Bescheid

über die Änderung und Ergänzung der
allgemeinen bauaufsichtlichen Zulassung
vom 16. November 2015

Z-33.84-1074

"Alprotect Carbon"

Anlage 7

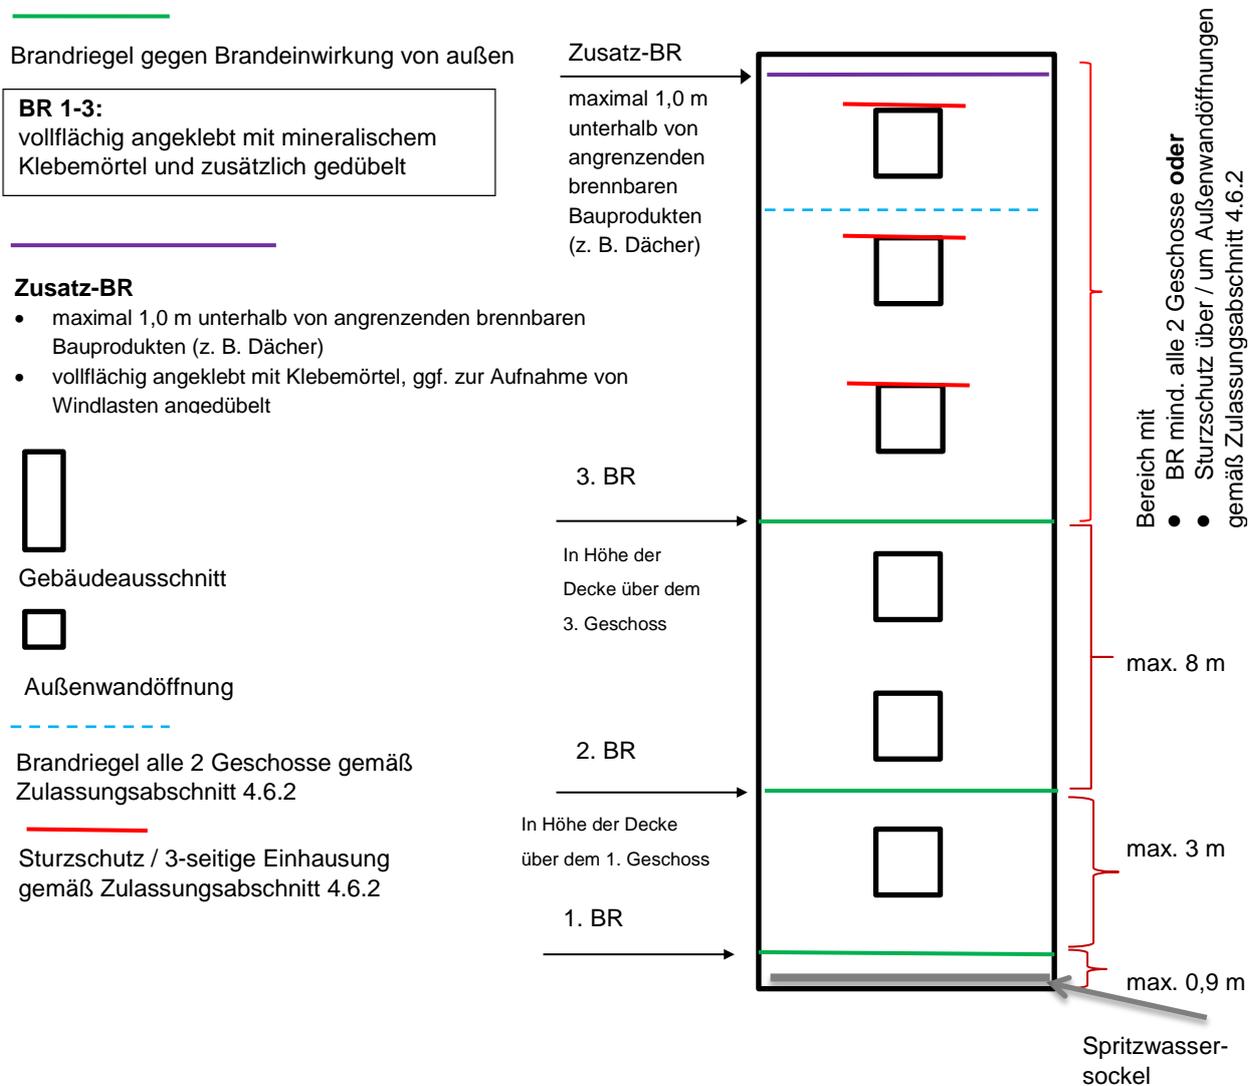
4.10.1 Dämmplatten mit Dicken ≤ 300 mm

Für schwerentflammbare WDVS mit bis zu 300 mm dicken EPS-Platten müssen zusätzlich zu den in Abschnitt 4.6.2 enthaltenen Bestimmungen folgende konstruktiven Maßnahmen gegen eine Brandeinwirkung von außen ausgeführt werden (siehe Anlage 7):

1. ein Brandriegel an der Unterkante des WDVS bzw. maximal 90 cm über Geländeoberkante oder genutzten angrenzenden horizontalen Gebäudeteilen (z. B. Parkdächer u. a.).

2. ein Brandriegel in Höhe der Decke des 1. Geschosses über Geländeoberkante oder angrenzenden horizontalen Gebäudeteilen nach Nr. 1, jedoch zu dem darunter angeordneten Brandriegel mit einem Achsabstand von nicht mehr als 3 m. Bei größeren Abständen sind zusätzliche Brandriegel einzubauen.

3. ein Brandriegel in Höhe der Decke des 3. Geschosses über Geländeoberkante oder angrenzender horizontaler Gebäudeteile nach Nr. 1, jedoch zu dem darunter angeordneten Brandriegel mit einem Achsabstand von nicht mehr als 8 m. Bei größeren Abständen sind zusätzliche Brandriegel einzubauen.

4. weitere Brandriegel an Übergängen der Außenwand zu horizontalen Flächen (z. B. Durchgänge, -fahrten, Arkaden), soweit diese in dem durch einen Brand von außen beanspruchten Bereich des 1. bis 3. Geschosses liegen.

Die Brandriegel müssen folgende Anforderungen erfüllen:

- Höhe ≥ 200 mm,
- nichtbrennbare Mineralwolle-Lamellenstreifen, Baustoffklasse A1 oder A2 nach DIN 4102-1 bzw. Klasse A1 oder A2 - s1,d0 nach DIN EN 13501-1, nicht glimmend, aus Steinfasern mit einem Schmelzpunkt von mindestens 1000 °C geprüft nach DIN 4102-17, mit einer Rohdichte zwischen 60 und 100 kg/m³,

- mit mineralischem Klebemörtel (Bindemittel: Kalk und/oder Zement) vollflächig angeklebt und
- zusätzlich mit WDVS-Dübeln angedübelt (entweder durch den bewehrten Unterputz hindurch, oberflächenbündig unter dem bewehrten Unterputz oder im Mineralwolle-Lamellendämmstoff versenkt),

- Verdübelung mit zugelassenen WDVS-Dübeln bestehend aus Dübelteller und Hülse aus Kunststoff sowie Spreizelement aus Stahl, Durchmesser des Dübeltellers ≥ 60 mm, Rand- und Zwischenabstände der Dübel: mindestens 10 cm nach oben und unten, maximal 15 cm zu den seitlichen Rändern eines Brandriegel-Streifenelements sowie maximal 45 cm zum benachbarten Dübel.

Weiterhin ist ein Brandriegel (wie vorstehend beschrieben) maximal 1,0 m unterhalb von angrenzenden brennbaren Bauprodukten (z. B. am oberen Abschluss des WDVS unterhalb eines Daches) in der Dämmebene des WDVS anzuordnen. Dieser Brandriegel ist mit einem Klebemörtel vollflächig anzukleben; eine zusätzliche Verdübelung mit zugelassenen WDVS-Dübeln ist jedoch nur auszuführen, wenn sie zur Aufnahme der Lasten aus Winddruck (Windsog) benötigt wird.

Durchdringungen der Brandriegel durch PVC-Profile der Schienenbefestigung des EPS-Dämmstoffs sind nicht zulässig.

Die für schwerentflammbare WDVS mit max. 300 mm dicken EPS-Dämmplatten in Abschnitt 4.6.2 vorgeschriebenen Maßnahmen im Bereich von Außenwandöffnungen müssen erst oberhalb des Brandriegels nach Nr. 3 ausgeführt werden.

Das applizierte WDVS muss von der Unterkante des WDVS bis mindestens zur Höhe des Brandriegels nach Nr. 3 folgende Anforderungen erfüllen:

- Mindestdicke des Putzsystems (Oberputz + Unterputz) von 4 mm, bei Ausführung vorgefertigter, klinkerartiger Putzteile ('Flachverblender') Dicke des Unterputzes ≥ 4 mm,
- an Gebäudeinnenecken sind in den bewehrten Unterputz Eckwinkel aus Glasfasergewebe, Flächengewicht ≥ 280 g/m² und Reißfestigkeit $> 2,3$ kN/5 cm (im Anlieferungszustand) einzuarbeiten,
- Verwendung von EPS mit einer Rohdichte max. 25 kg/m³ und
- Verwendung eines Armierungsgewebes mit einem Flächengewicht von ≥ 150 g/m².
